Fedje Sardinfabrikk

Kontrollrapport brannteknisk kontroll av utførelse

Dokumentnr.: KPR-Slutt

2023-01-19 Oppdragsnr.: 5164799

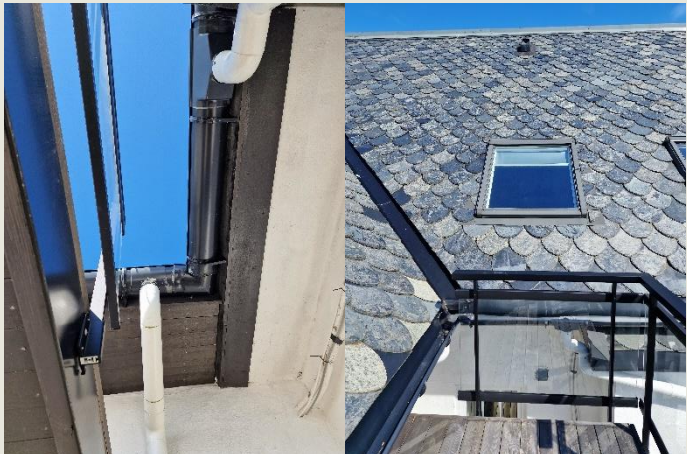
Som angitt tidligere har nye eiere mer eller mindre ribbet hele plan 1. Skisser under viser hvilket område som mer eller mindre er revet og fremstår som ett stort åpent lokale.

De tre dørene som er angitt med rød er også uten brannmotstand og er opplyst at er skiftet av de nye eierne. Dør som er angitt med tallet 2 inn til «pub selskap» er også blokkert i åpen stilling. Disse forholdene her er initiert av ny eier og må ansvarsbelegges av nye eiere. Disse forholdene er ikke en del av kontrollen, men det er viktig at dette belyses for å få frem de formelle forholdene. Se bilder på neste side som viser før blokkert i åpen stilling og ribbet lokale.

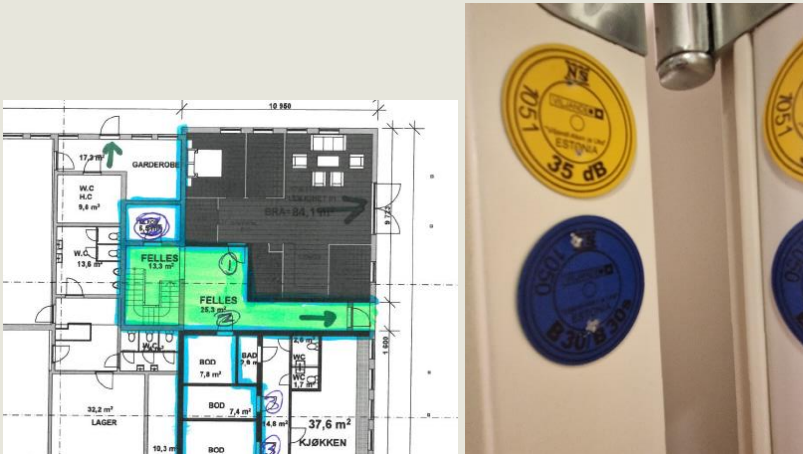
ID #	Fag	Avvik funnet		Tiltak	Utført
		Sted	Beskrivelse		
9	RIBr/ BH	Branncell einndelin g leilighet	  <p>Brannskillet i plan 2 (og plan 3) stemmer ikke med slik leiligheten er bygget. Som vist på skissen over går brannskillet rundt der internt trapp og de to rommene er en del av samme branncelle som leiligheten over. Bilde til høyre er tatt fra repoet og opp til plan 3. Her er det ikke dør slik som er vist på branntegning.</p>	<p>Brannskissene må justeres slik at de stemmer overens med det som er bygget.</p> <p>Til info: Justering av branntegningene kan medføre at det fremkommer andre mangler.</p>	Ikke lukket per 19.01.2023
